Projet Eolien

Enquête publique

Voici les différentes objections au projet d'éoliennes de Marigny-en-Orxois

HYPOTHÈSE AVEC ÉOLIENNES

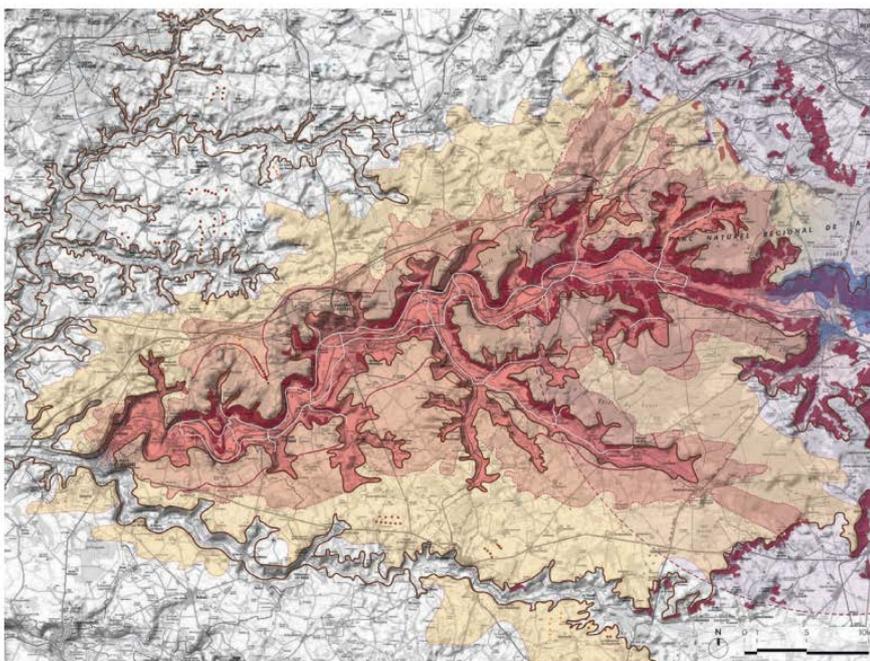
La réponse de la charte sur ce projet est **NON !**

Impact de l'éolien sur cette vue dégagée. Le parc modifie l'horizon et surtout la composition du paysage. Insertion à absolument éviter

Photographie du 5/02/2021 de stationnements de Goélands argentés dans la plaine de la Ferme de La Longue.

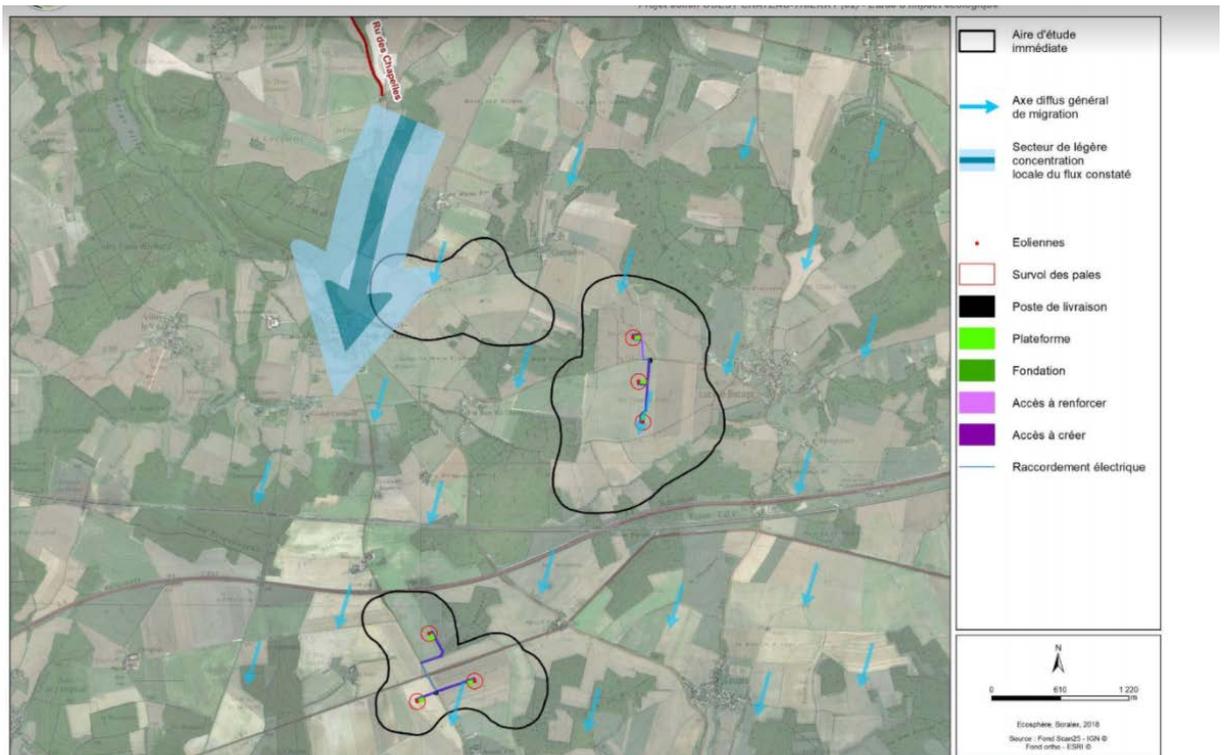
La sensibilité de l'espèce à la collision avec les pales d'éoliennes est décrite comme forte dans l'étude.

Quels seront les impacts de l'éolien sur ces populations ?
 Peut-on envisager de modifier notre biodiversité au profit de ces installations ?

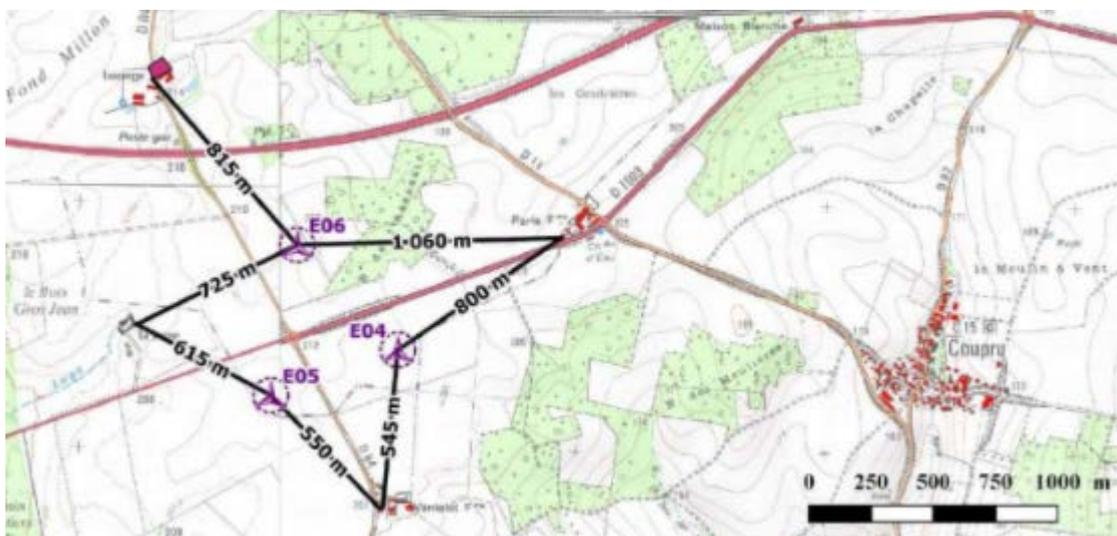
Le cimetière possède un axe de perspective principal sur une croix et sur une partie du paysage à l'arrière, orienté vers le projet.

Les pales des éoliennes E1, E2 et E3 sont visibles depuis le cimetière si l'on fait l'impasse sur la ceinture végétale décrite précédemment. Elles n'apparaissent pas directement dans la perspective principale mais bien dans un angle de 60° commun avec la croix.

Figure 49 : Cartographie avant optimisation - Vent de 7m/s - VESTAS V136 3.45MW STE HH112 m

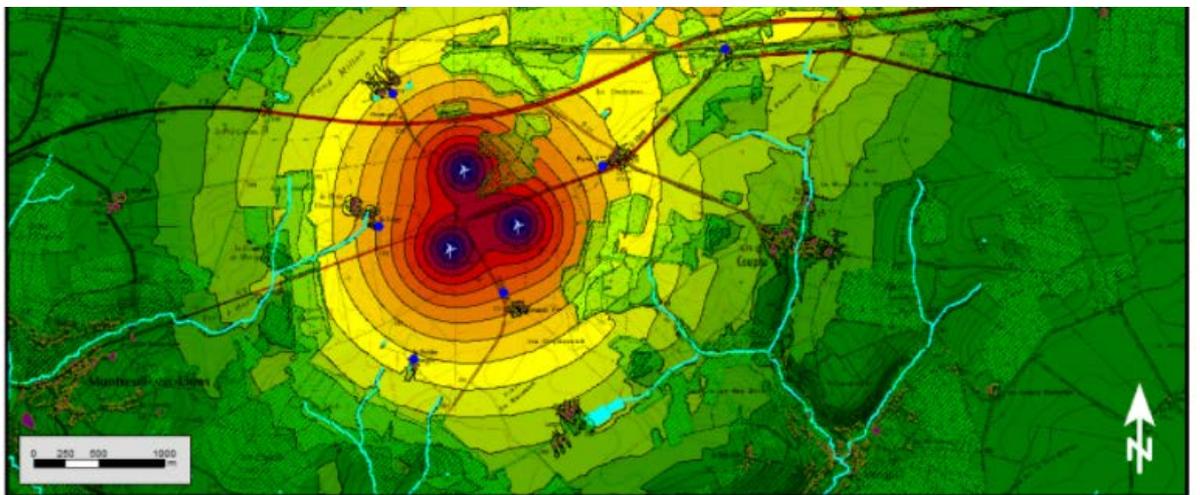
Cela implique des nuisances sonores, elles sont même explicites dans les simulations de l'étude des impacts sonores.

Nous sommes largement touchés sans les optimisations et nous restons touchés après les optimisations prévues.

Pourtant, aucune étude de terrain n'a été réalisée dans notre ferme. Les études sont donc faussées, car elles stipulent qu'elles sont réalisées au bord des routes, ce qui n'est pas le cas de notre ferme, en retrait de 400 de la route la plus proche.

Figure 4 : Rose des vents long terme

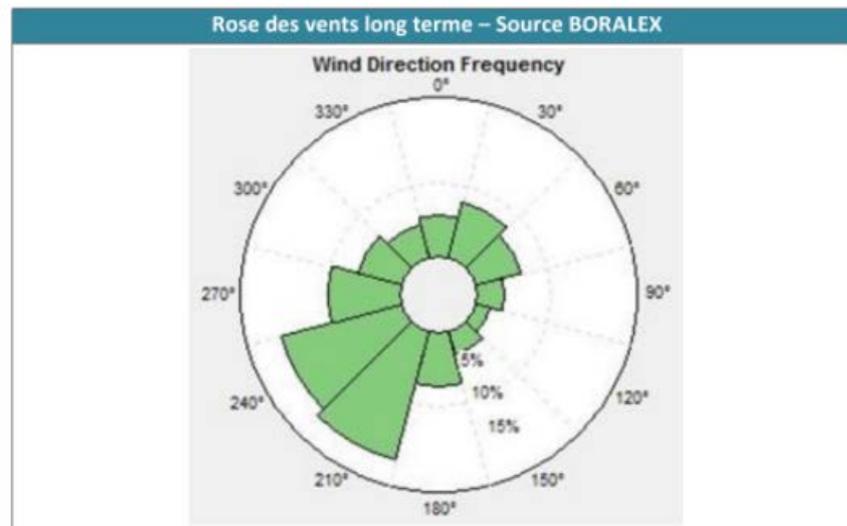
Nous demandons d'ailleurs une réévaluation de cette rose des vents car les chiffres sont incohérents par rapport à l'étude réalisée du 15 octobre au 13 novembre 2018.

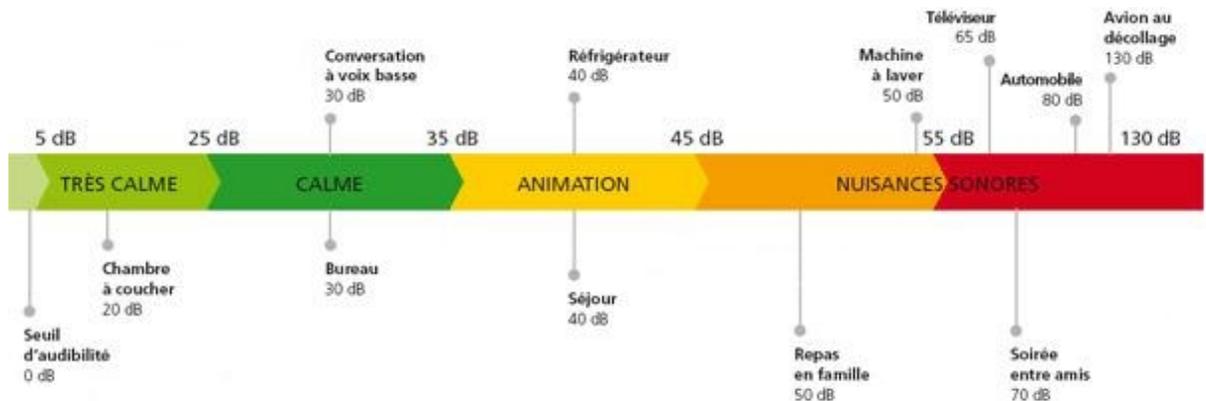
Nous voyons que le premier engagement d'un niveau de bruit inférieur ou égal à 35 dB(A) n'est pas tenu, il est donc primordial d'étudier l'émergence, ce qui n'a pas été réalisé à la Ferme de La Longue.

Nous demandons donc la révision de cette conclusion.

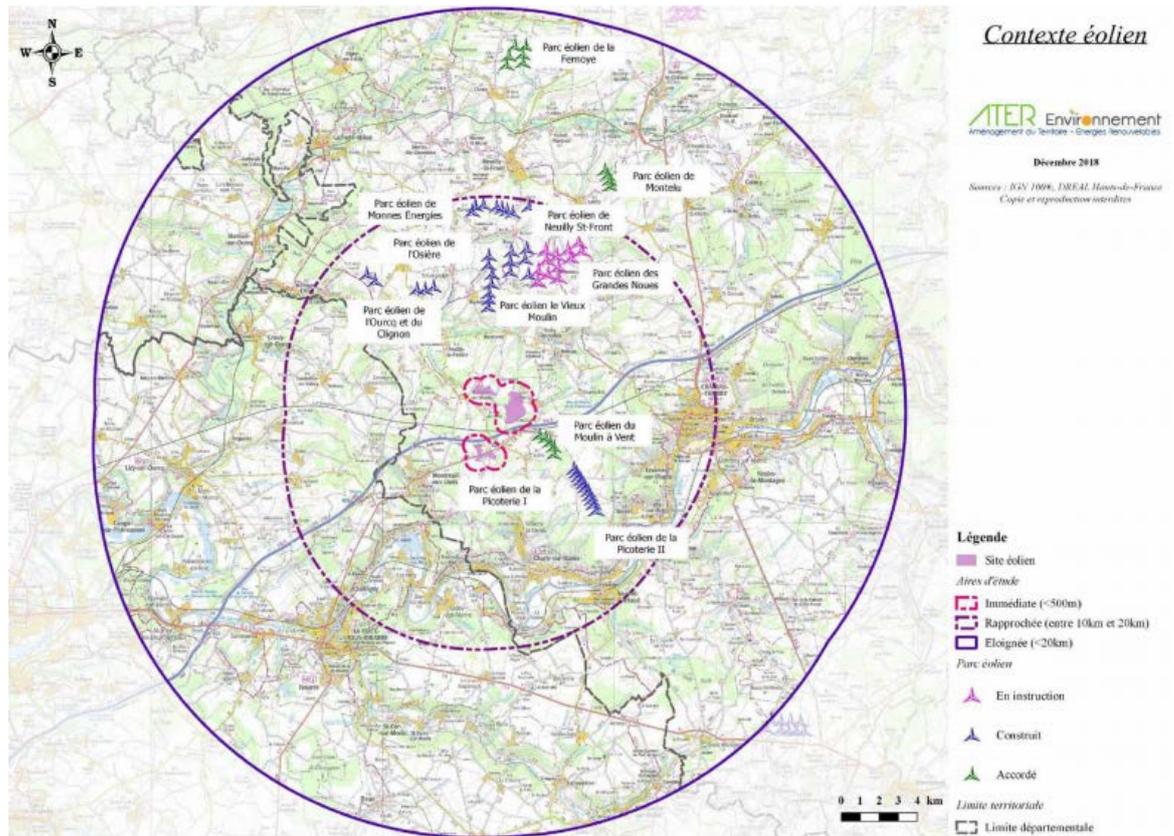
Les communes et hameaux au cœur du projet ou à proximité immédiate connaissent une augmentation significative de l'angle impacté :

- Lucy-le-Bocage (+49°),
- La Voie-du-Châtel (+43°),
- Ferme de Paris (+37°),
- Marigny-en-Orxois (+32°),
- Champillon (+25°),

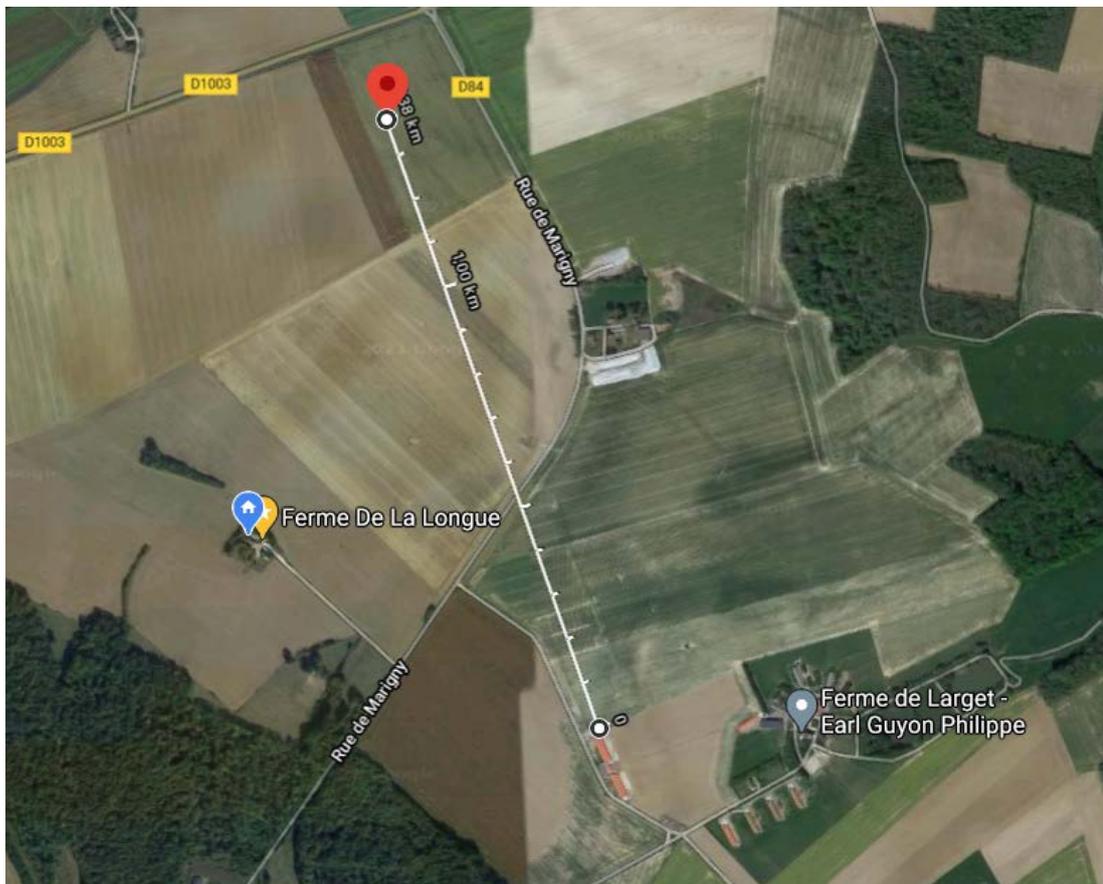
Un photomontage a d'ailleurs été réalisé depuis son habitation actuelle pour montrer qu'il n'y a pas d'impact visuel des éoliennes.

Ils profitent donc des compensations financières sans subir les conséquences directes du projet.
